ASSE FERROVIARIO MONACO - VERONA

LOTTO 1 FORTEZZA - PONTE GARDENA

RELAZIONE DI RISPONDEZZA AL PROGETTO DEFINITIVO E ALLE PRESCRIZIONI DELLA DELIBERA CIPE 8/2017 E DELIBERA RFI n.72/2017 - RELAZIONE DI ATTUAZIONE: **OPERE DI PARTE B**

COMMESSA	LOTTO	CODIFICA	DOCUMENTO	REV.	FOGLIO
IB0U	1B E 05	RG	MD0000 002	A	2 di 91

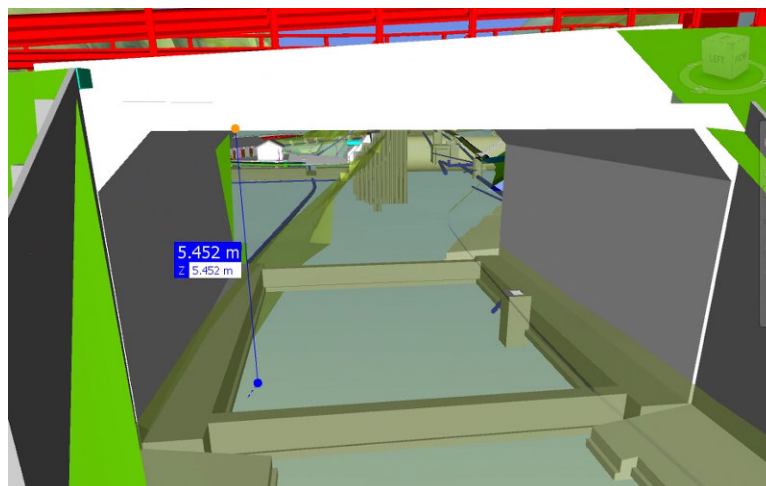
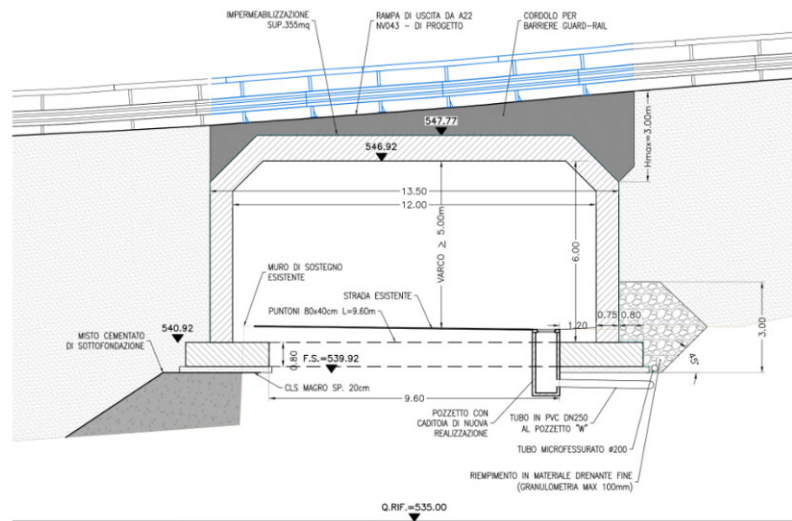
IB0U1BEZZBZNV0430003	Viabilità accesso all'area di Funes – Viabilità di cantiere uscita A22 ex NV10 – Ponte su SP242 - Pianta, profilo e sezioni
----------------------	-----------------------------------------------------------------------------------------------------------------------------

L'unico sottopasso in Progetto Esecutivo è in NV043, ove l'altezza libera è maggiore di 5 m. Si riporta di seguito una sezione longitudinale dove è possibile vedere la quota dell'altezza libera ed un estratto del modello BIM che riporta lo stesso dato.

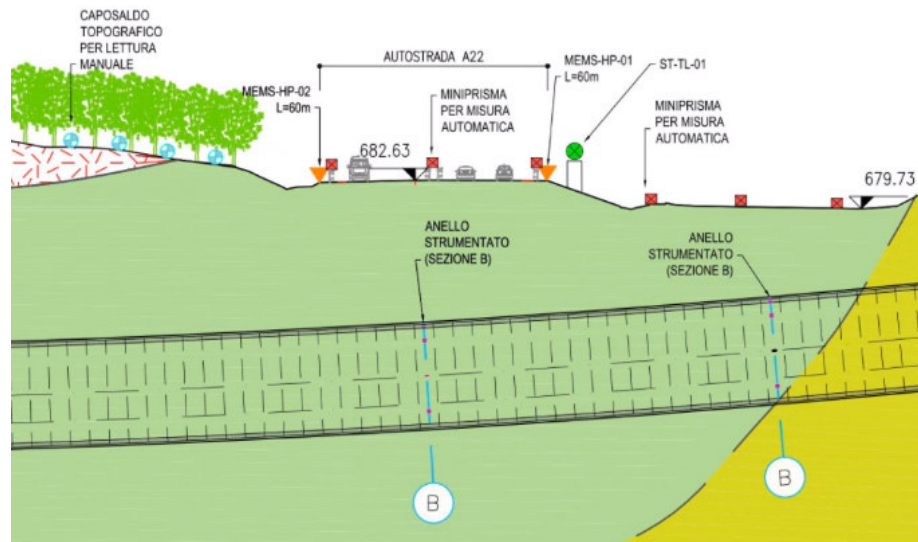
La prescrizione si riferisce ad una soluzione di PD superata con il progetto definitivo delle opere delle parti variate approvato con la delibera RFI n.72/2020 (doppia finestra di Aica-Varna) tuttavia l'osservazione potrebbe applicarsi anche all'opera variata, costituita dalla finestra di Forch.

L'ampliamento della A22 è un sottoattraversamento che non interessa la stabilità globale del rilevato, data la pendenza molto lieve del rilevato, come si evince dall'estratto del profilo geotecnico di dettaglio riportato di seguito.

La progettazione della galleria in corrispondenza del sottoattraversamento ha considerato i carichi derivanti dal peso del rilevato autostradale e dal traffico. Si ritiene che la soluzione definita nel PE non sia influenzata da un futuro ampliamento della sede autostradale, che avverrà in ogni caso successivamente alla fase di realizzazione della galleria stessa.
